CAAC 适 航 指 令

编号: CAD2016-B777-13R1

一. 标题: 改装左右发动机燃油梁上活门的导线和电气设备

图 1: 导线安装-右发燃油梁上活门

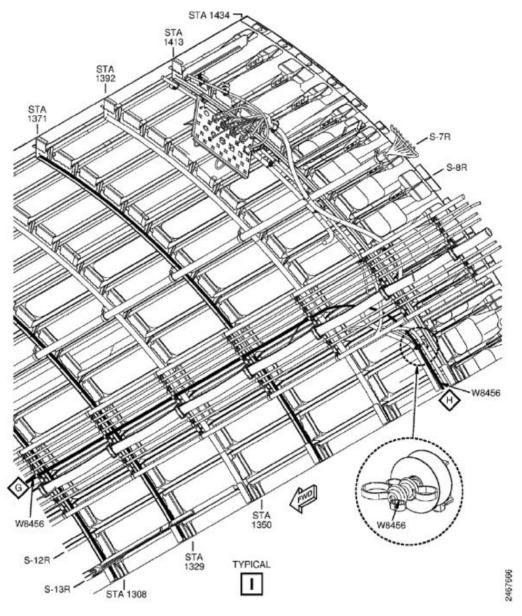
- 1、除本指令第四.2 段要求的情形外,自本指令生效之日起的 60 个月内,按照波音特别关注服务公告 777-28-0061 (Rev.2,2015 年 5 月 4 日颁发)完成指南的要求,改装导线,并在新的位置安装新的继电器支架,以便为左右发燃油梁上活门安装新的继电器。
 - 2、服务信息的例外
- 2.1 对于波音特别关注服务公告 777-28-0061 (Rev.2,2015 年 5 月 4 日颁发) 规定使用图 22 表 9 进行右发燃油梁上活门导线安装的地方,本指令要求使用本指令第四.2 段图 1。
- 2.2 波音特别关注服务公告 777-28-0061(Rev.2,2015 年 5 月 4 日 颁发)规定使用图 11 表 1 进行 E2-6-Shelf 设备架导线更装至脱开面板和接头区域。该图示意了机上现有导线 W4255-1002-20 (终止于接头SP41201)的密封和收藏。这个导线线号是错误的。需密封和收藏的导线的正确线号是 W6251-1002-20,并且终止于接头 SP41201。
